GMINA MIELNO

RZP.271.02.2020

W postępowaniu o udzielenie zamówienia Nr RZP.271.02.2020 pod nazwą: **Budowa centrum przesiadkowego w Mielnie – etap I**, wpłynęły pytania dotyczące SIWZ od Wykonawców. Poniżej przedstawiamy treść pytań wraz z odpowiedziami.

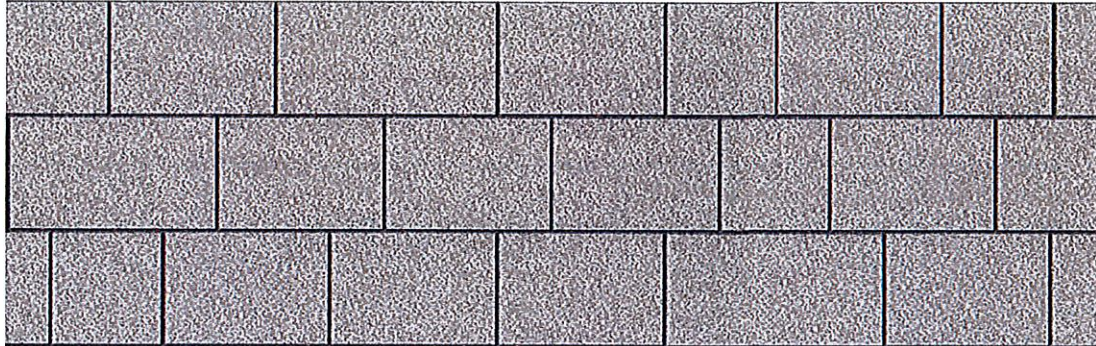
**Pytanie 8.** Proszę o podanie konkretnego wymiaru płytek chodnikowych, które mają być zastosowane w projekcie.

**Odpowiedź:** Wymiary kostki betonowej 10x20cm gr.8cm w kolorze szarym oraz w oznaczonych miejscach(zjazdy) w kolorze czerwonym. Wymiary betonowych płyt brukowych w rejonie centrum przesiadkowego to 40x40x8cm 60x40x8cm, 80x40x8cm w kolorze szarym, projektowany układ:
